AUTORIDAD NACIONAL DE LICENCIAS AMBIENTALES

- ANLA – RESOLUCIÓN N° 000937 (16 MAY. 2025)

“Por la cual se resuelven unos recursos de reposición interpuestos en contra de la Resolución 2477 del 07 de noviembre de 2024 y se toman otras determinaciones”

Mediante Resolución No. 2477 del 07 de noviembre de 2024, la Autoridad Nacional de Licencias Ambientales – ANLA, otorgó Licencia Ambiental a la Sociedad GRUPO ENERGÍA BOGOTÁ S.A. E.S.P., para el desarrollo del proyecto denominado “UPME 04-2014 Refuerzo Suroccidental 500 kV, Proyecto La Virginia - Alférez”, localizado en jurisdicción del municipio de Pereira en el departamento de Risaralda y los municipios de Cartago, Obando, Candelaria, La Victoria, Zarzal, Bugalagrande, Andalucía, Tuluá, San Pedro, Guadalajara de Buga, Pradera, Guacarí, Ginebra, El Cerrito, Palmira y Santiago de Cali en el departamento del Valle del Cauca.

Figura 1. Ubicación del sitio de torre TVA065 respecto a los parches de *Aotus lemorinus* ANLA, los nodos *Aotus lemorinus* EJA 2020 y ecosistemas en categoría de amenaza

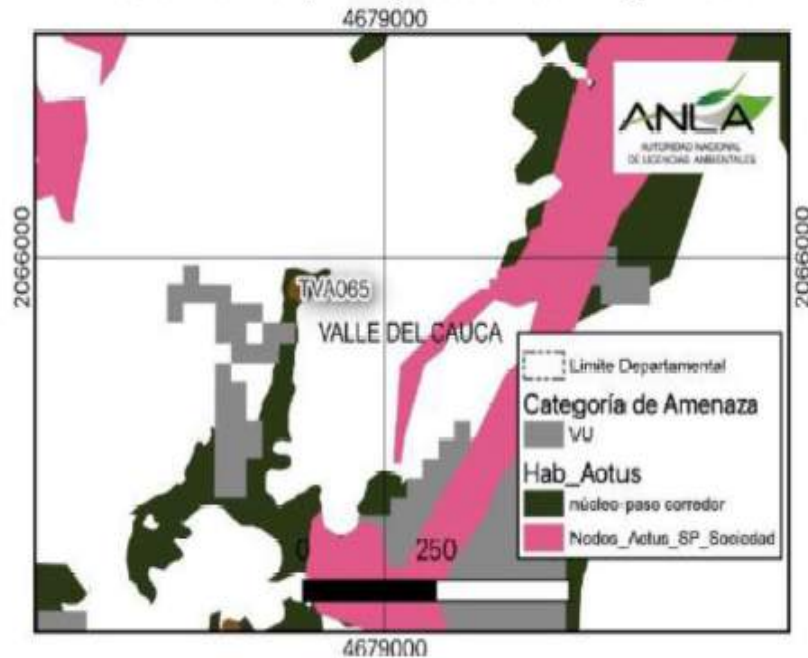
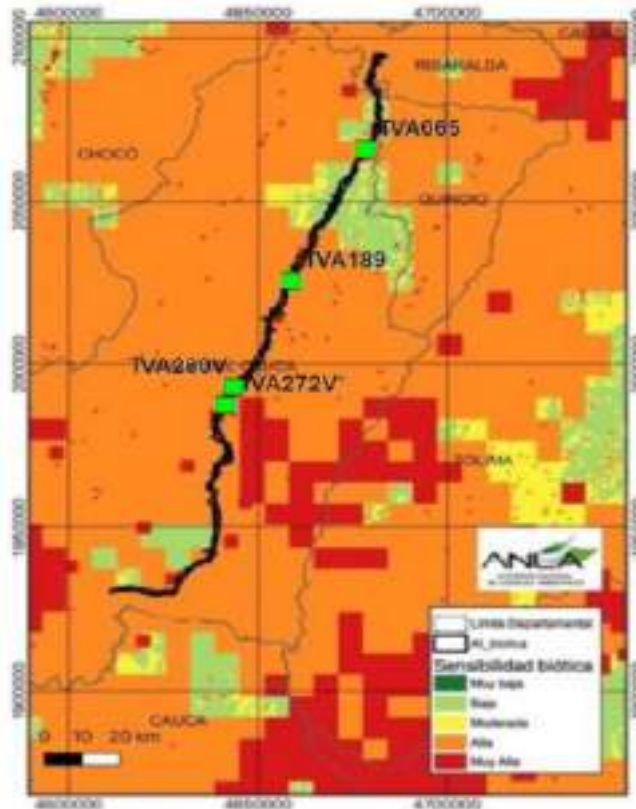
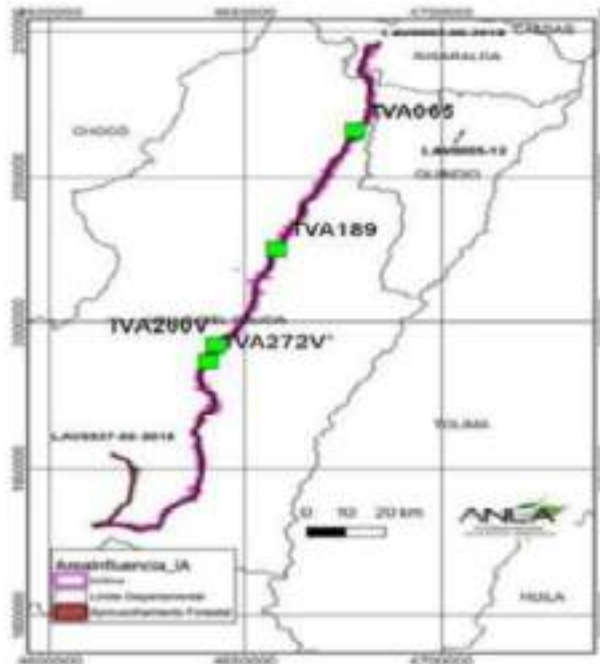
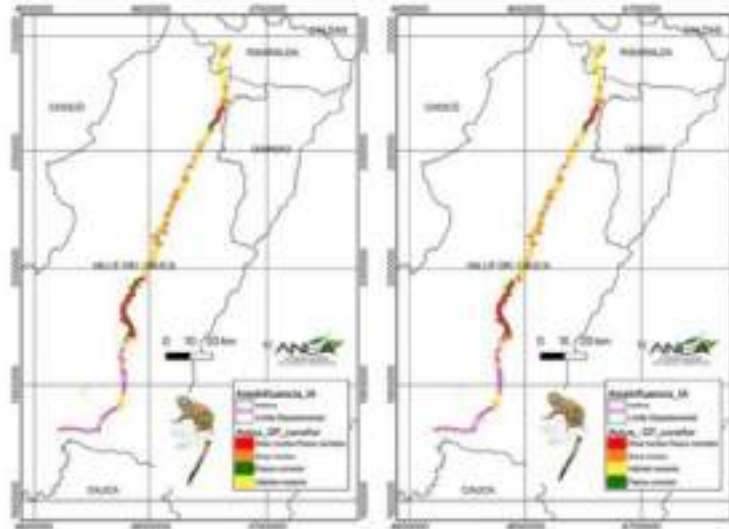
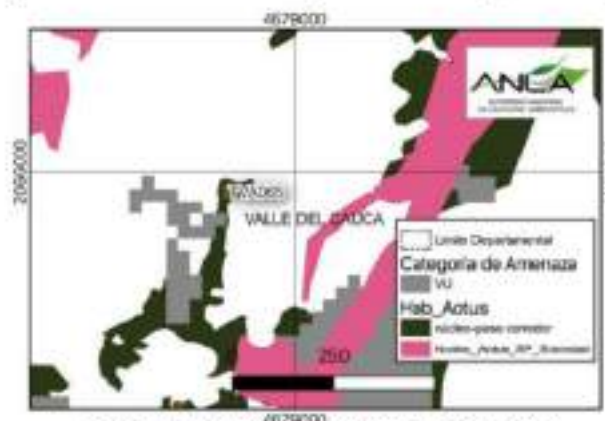
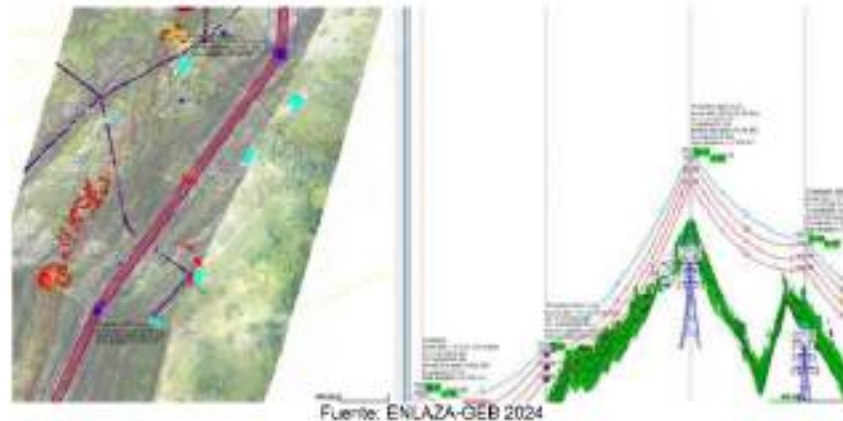
que, aunque debe tener consideraciones de manejo se encuentra por debajo de los niveles crítico (CR) y amenazado (EN). Por lo tanto, su nivel de amenaza es menor y por ende, incorporar una restricción a este nivel no es proporcional a partir de los criterios analizados.

La ubicación espacial de las categorías de análisis de conectividad para *A. lemurinus* desarrollado por la ANLA se puede apreciar en la Figura 62. Localización de torres negadas sobre áreas de importancia ecológica, la cual se reproduce a continuación, y en la cual se aprecia que la torre TVA065 se ubica en un fragmento de la categoría núcleo-paseo corredor, el cual es un segmento angosto y terminal pues en dicha porción no se conecta con nodos o corredores.

Habiendo considerado los argumentos de la recurrente en relación con la revocación de la decisión de negación de autorización de las torres TVA065, TVA188, TVA189, TVA260V* y TVA272V, **no se considera procedente modificar la decisión para las torres TVA065 y TVA272V**, toda vez que las razones de la negación configuran una **muy alta sensibilidad biótica** (nodos tipo núcleo o núcleo-corredor de conectividad ecológica y en proximidad o superposición con ecosistemas en amenaza en la lista roja para el país), y su cercanía a áreas despejadas o con menor complejidad ecosistémica (jerarquía de la mitigación), en donde luego de evaluar otros aspectos como la topografía y la mayor probabilidad de impactos ocasionados por la necesidad de aprovechamiento forestal asociado a acercamiento al conductor, no sería viable la autorización para estos dos sitios de torre mencionados (ver siguiente figura).

Figura 8 Ubicación del sitio de torre TVA189 respecto a los parches de *Aotus lemorinus* ANLA, los nodos *Aotus lemorinus* EIA 2020 y ecosistemas en categoría de amenaza

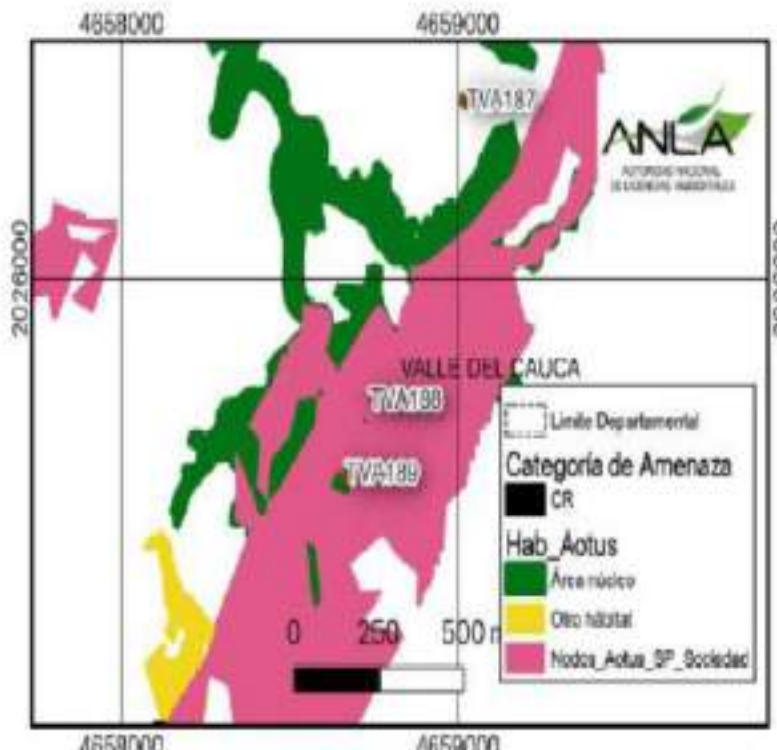
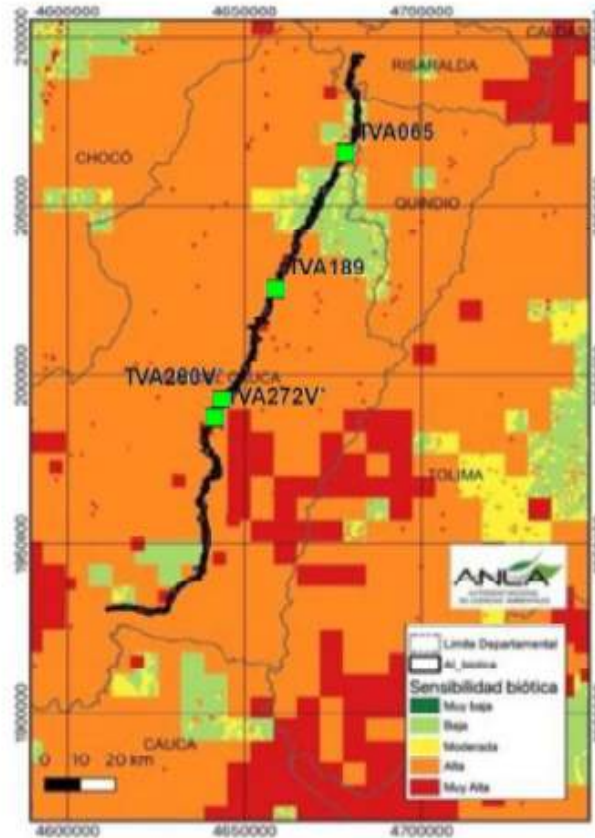
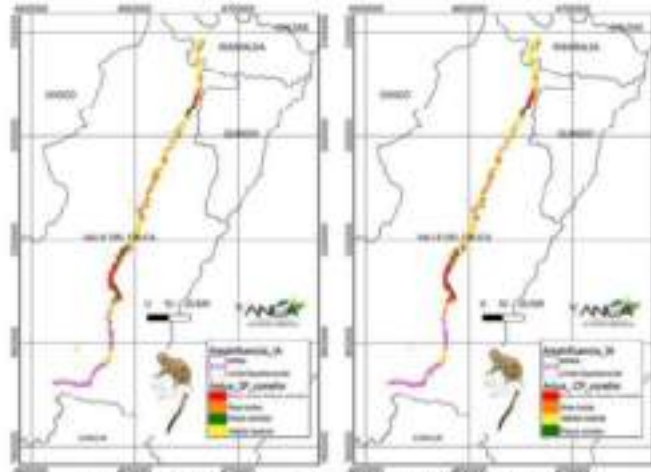
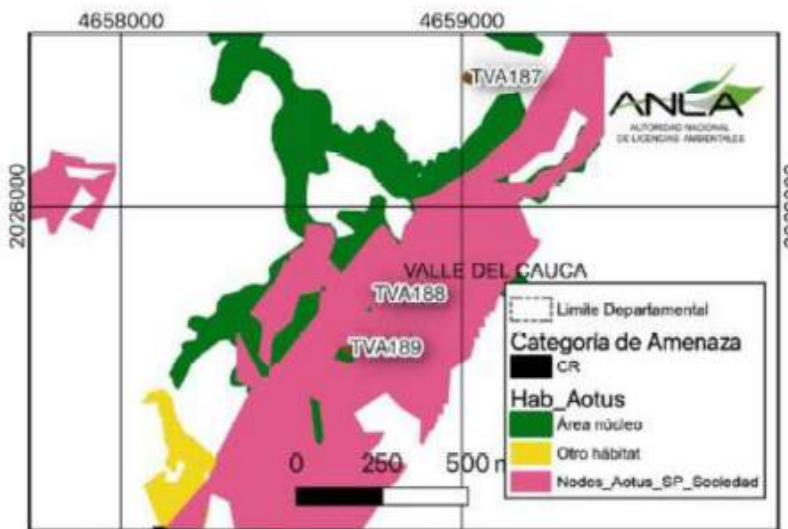
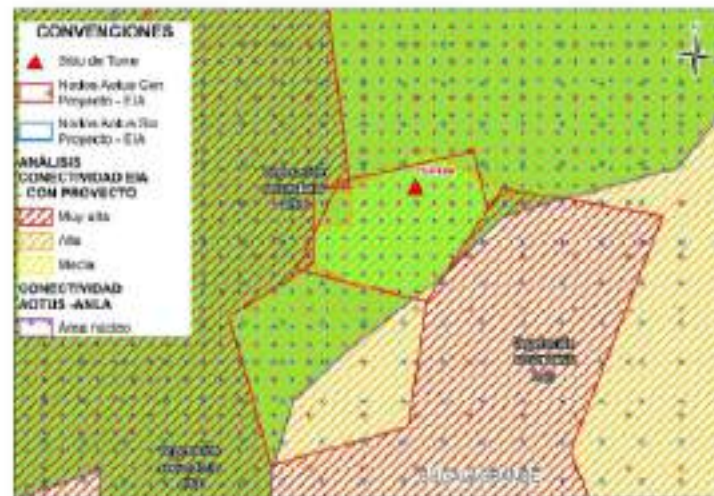
figura presenta cinco categorías de las cuales la de mayor sensibilidad (Muy alta en color rojo) solo se intersecta con el proyecto en pocos sectores. El siguiente nivel de sensibilidad es el que se identifica para la ubicación de la torre lo cual muestra que no está en el máximo nivel de sensibilidad.

La ubicación espacial de las categorías de análisis de conectividad para *A. lemurinus* desarrollado por la ANLA se puede apreciar en la Figura 62. Localización de torres negadas sobre áreas de importancia ecológica, la cual se reproduce a continuación, y en la cual se aprecia que la torre TVA189 se ubica en un fragmento de la categoría núcleo, coincidente con la categoría nodos *Aotus* desarrollado por el proyecto, este elemento de análisis para la torre TVA189 corresponde al único donde efectivamente coincide el nivel de mayor sensibilidad con la ubicación de la torre.

El análisis realizado en la caracterización del proyecto para la conectividad estructural permite determinar que la ubicación de la torre TVA189 ocupa un área definida como de conectividad media, tal como se presenta en la siguiente figura que incluye las capas de conectividad, cobertura, nodos de *A. lemurinus* con y sin proyecto del EIA, y la capa conectividad de *A. Lemurinus* construida por la ANLA. Tal como se puede observar no hay cruce con los nodos definidos por el proyecto, pero sí con la capa desarrollada por la ANLA. Con la información desarrollada y presentada en el EIA se estableció que el efecto del proyecto sobre la conectividad de las especies es mínimo, ya que aplicaron acciones preventivas en el marco del diseño de la línea y métodos constructivos, con lo cual se obtuvo que los cambios entre los escenarios con y sin proyecto no generan un impacto relevante. Esto último coincidente con lo encontrado por ANLA en sus análisis propios presentados en la Tabla 69. Cambios en conectividad ecológica con el desarrollo del proyecto presentada en el concepto técnico.

Adicionalmente, el análisis de conectividad funcional para *A. lemurinus* realizado por ENLAZA-GEB en los escenarios actual y con proyecto como respuesta al requerimiento 14 (que fue considerado cumplido) muestra un cambio mínimo en el núcleo donde se ubica la torre TVA189 que es menos atribuible a la ubicación de la torre que a los cambios longitudinales por intervención en los vanos. Esta perspectiva de los argumentos presentados por la ANLA establece que solo uno de los cuatro aspectos priorizados por la evaluación se cumple en la ubicación de la torre TVA189, por lo cual se demuestra que, aunque existe elementos de conectividad de importancia (ya definidos y evaluados en el estudio presentado) no se acumulan con otros tipos de sensibilidad ambiental y características ecológicas de máxima sensibilidad y amenaza que puedan considerarse como una inviabilidad ambiental siendo factible la autorización del aprovechamiento forestal y por tanto la aprobación del sitio de torre.

No obstante, para el caso de la torre **TVA188**, teniendo en cuenta que **su instalación no implica la necesidad de permiso de aprovechamiento forestal**, y las torres **TVA189 y TVA260V***, en donde se encontró que **los impactos producidos por su desplazamiento podrían ser iguales o mayores a la flora de coberturas naturales o seminaturales a lo solicitado actualmente, por lo cual**, esta Autoridad Nacional **sí encuentra pertinente modificar su decisión en el sentido de autorizar dicha infraestructura**.

Figura 14 Ubicación del sitio de torre TVA260' respecto a los parches de *Actus Jemorinus* ANLA, los nodos *Actus Jemorinus* EIA 2020 y escaletas en categoría de amenaza

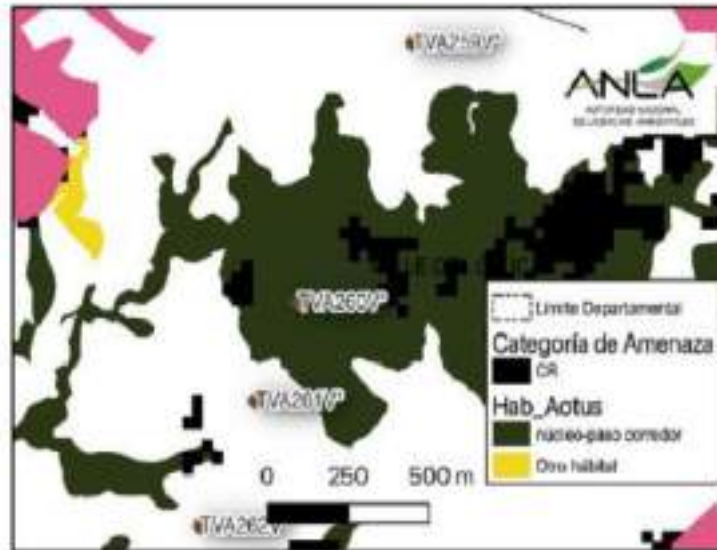
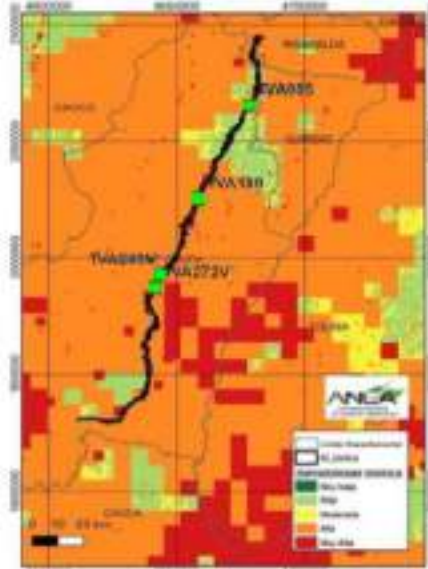
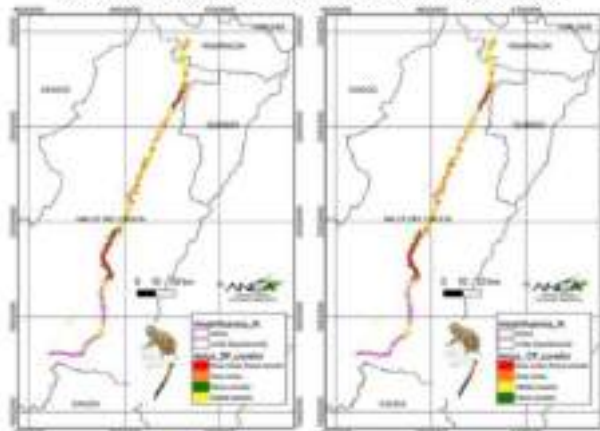
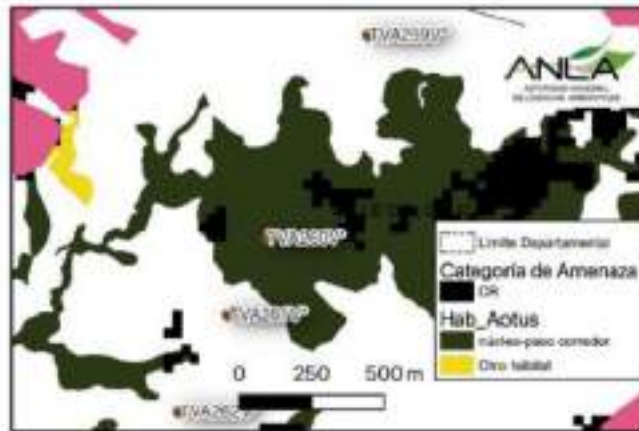
Como resultado del análisis la ANLA identifica que los cambios en las funciones de los nodos no son evidentes entre los escenarios sin proyecto y con proyecto, lo cual se comprueba en la Figura 61. Importancia en la conectividad de los parches de hábitat regional del primate *Aotus lemurinus* y *Leopardus wiedii* para los escenarios sin proyecto y con proyecto, del concepto que se presenta a continuación. En superficie el cambio corresponde a reducción de 1,63% (74,0 ha) para el primate, y 1,35% (50,1 ha) para el tigrillo. De esto se concluye que hay un efecto en conectividad por la intervención del proyecto a las coberturas, sin embargo, su cuantificación, a diferencia de lo que concluye la ANLA, es muy reducida.

La ubicación espacial de las categorías de análisis de conectividad para *A. lemurinus* desarrollado por la ANLA se puede apreciar en la Figura 62. Localización de torres negadas sobre áreas de importancia ecológica del Concepto Técnico 8407 del 7 de noviembre de 2024, la cual se reproduce a continuación, y donde se aprecia que la torre TVA260V se ubica en un fragmento de la categoría núcleo-paseo corredor, el cual es un parche amplio donde el área que requeriría el aprovechamiento forestal de la torre es mínimo sobre las características de oferta de hábitat para la especie.

Figura 20 Ubicación del sitio de torre TVA272V* respecto a los parches de *Aotus lemnorinus* ANLA, los nodos *Aotus lemnorinus* EJA 2020 y ecosistemas en categoría de amenaza

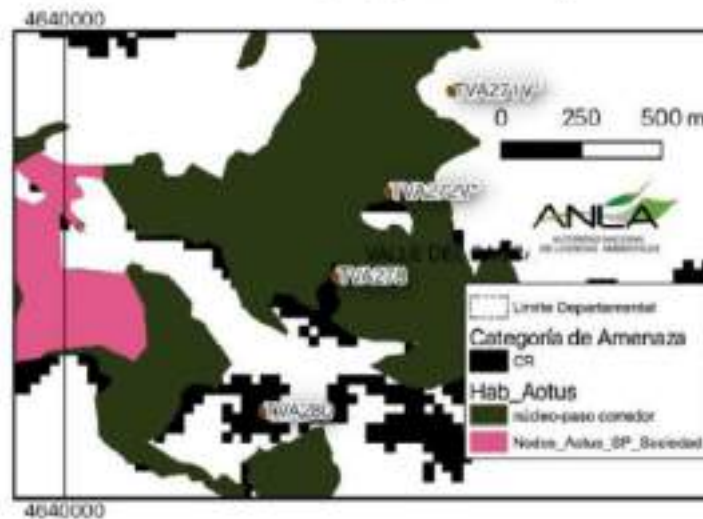
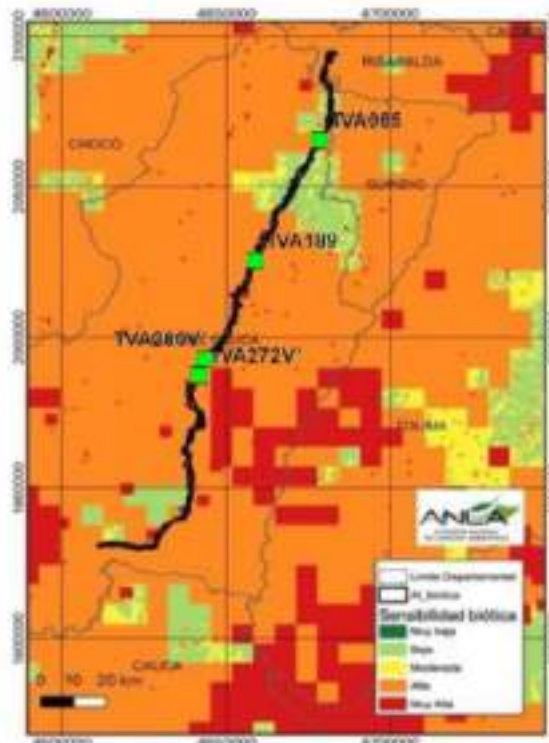
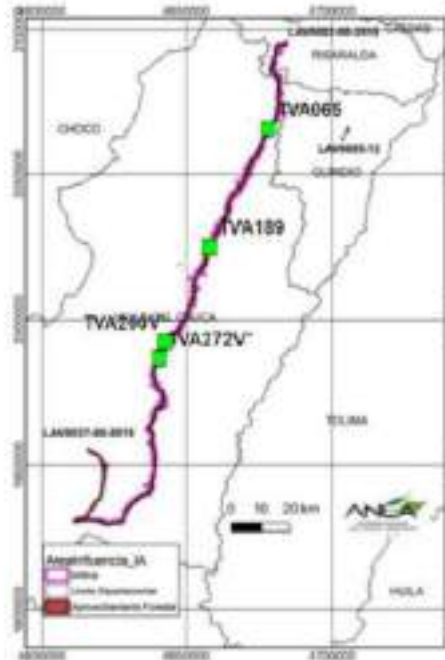
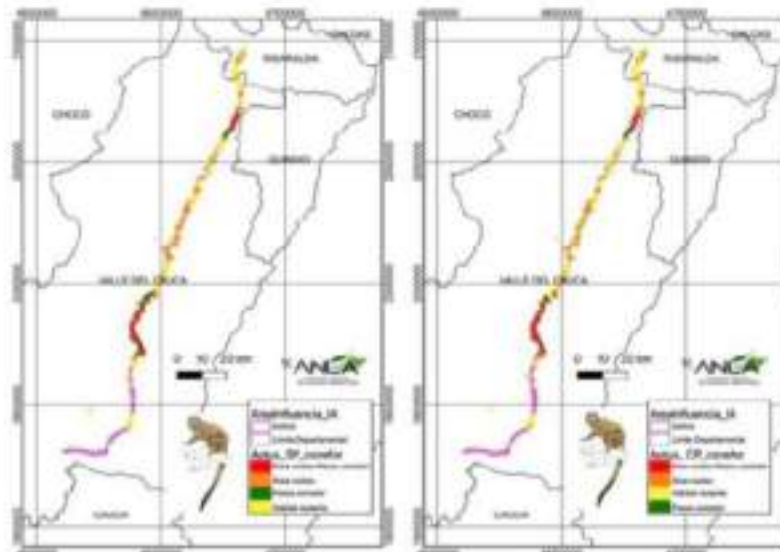
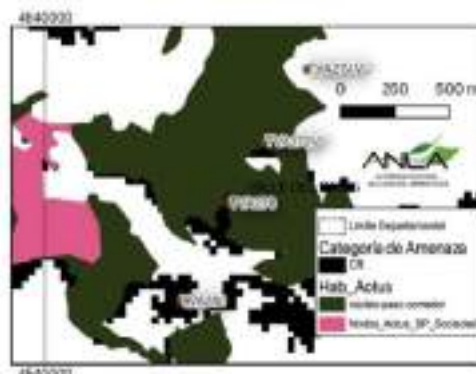
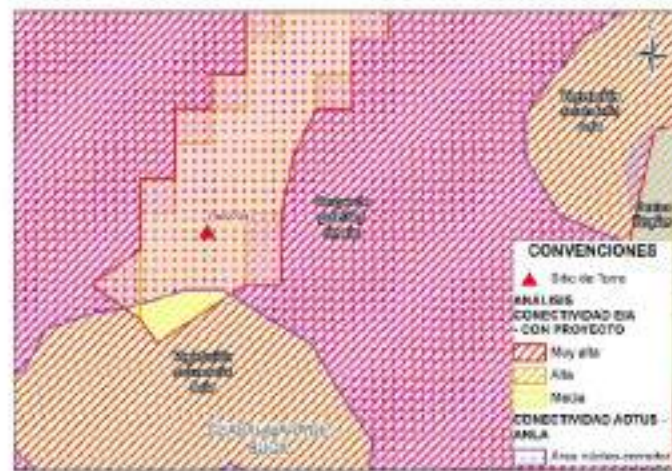
Sin embargo, como se puede apreciar en la figura a continuación (tomada del concepto Figura 62. Localización de torres negadas sobre áreas de importancia ecológica) la ubicación de la torre respecto al polígono negro categoría crítica (CR) corresponde a un segmento cercano al borde y que cartográficamente tiene una baja exactitud espacial por utilizar una cartografía 1:100.000 lo cual se aprecia en polígonos cuadriculados de pixel muy grande (mucho mayor que la misma área de torre). Adicionalmente, la ANLA indica en el concepto que los ecosistemas en categoría crítica (CR) son los bosques del Zonobioma del bosque seco tropical (B12), lo cual es lógico por el bajo estado de conservación de los bosques secos tropicales en Colombia, sin embargo, la torre TVA272V* se ubica en un ecosistema de bosque húmedo premontano, por lo cual, con la información detallada establecida en la caracterización del proyecto puede asegurarse que no corresponde con la categoría de amenaza crítica expuesta en el concepto de la ANLA. Por lo anterior se aclara que el nivel de amenaza de ecosistemas no presenta en realidad restricción y no debería motivar la imposibilidad de la construcción de la torre.

de amenaza y para la categoría alta en la presencia de corredores potenciales para el movimiento de fauna silvestre a escala regional. La presentación gráfica del proyecto frente a la sensibilidad se muestra en la Figura 57. Ubicación del Proyecto respecto con su Sensibilidad biótica del concepto técnico, la cual se reproduce a continuación presentando la ubicación específica de la torre TVA272V*. De esta forma se puede verificar que la ubicación de la torre corresponde a la categoría alta, la cual corresponde a la matriz que cubre la mayor parte del proyecto, es importante notar que la escala de análisis de sensibilidad biótica realizada por la ANLA es muy amplia lo cual presenta un bajo margen de exactitud espacial y además una falta de detalle que si pudo ser cubierto en la zonificación desarrollada por el proyecto. La información de sensibilidad usada en la figura presenta cinco categorías de las cuales la de mayor sensibilidad (Muy alta en color rojo) solo se intersecta con el proyecto en pocos sectores. El siguiente nivel de sensibilidad es el que se identifica para la ubicación de la torre lo cual muestra que no está en el máximo nivel de sensibilidad.

permisos de aprovechamiento forestal (ANLA) del concepto. Y adicionalmente a tamaño reducido de dicha afectación, estos proyectos no se ubican cerca de la torre TVA272V, tal como se presenta en la figura siguiente, la cual fue tomada de la Figura 60. Proyectos licenciados cercanos con otorgamiento de permisos de aprovechamiento forestal para incluir la ubicación de la torre.

La ubicación espacial de las categorías de análisis de conectividad para *A. lemurinus* desarrollado por la ANLA se puede apreciar en la Figura 62. Localización de torres negadas sobre áreas de importancia ecológica, la cual se reproduce a continuación, y en la cual se aprecia que la torre TVA272V* se ubica en un fragmento de la categoría núcleo-paso corredor, el cual es un parche amplio donde el área que requeriría el aprovechamiento forestal de la torre es insignificante y adicionalmente queda en el borde de un sector amplio que no corresponde a área de núcleo-paso corredor.

El análisis realizado en la caracterización del proyecto para la conectividad estructural permite determinar que la ubicación de la torre TVA272VW* ocupa un área definida como de conectividad media, tal como se presenta en la siguiente figura que incluye las capas de conectividad, cobertura, nodos de *A. lemurinus* con y sin proyecto del EIA, y la capa conectividad de *A. Lemurinus* construida por la ANLA. Con la información desarrollada y presentada en el EIA se estableció que el efecto del proyecto sobre la conectividad de las especies es mínimo, ya que aplicaron acciones preventivas en el marco del diseño de la línea y métodos constructivos, con lo cual se obtuvo que los cambios entre los escenarios con y sin proyecto no generan un impacto relevante. Esto último coincidente con lo encontrado por ANLA en sus análisis propios presentados en la Tabla 69. Cambios en conectividad ecológica con el desarrollo del proyecto del Concepto Técnico 8407 del 7 de noviembre de 2024.
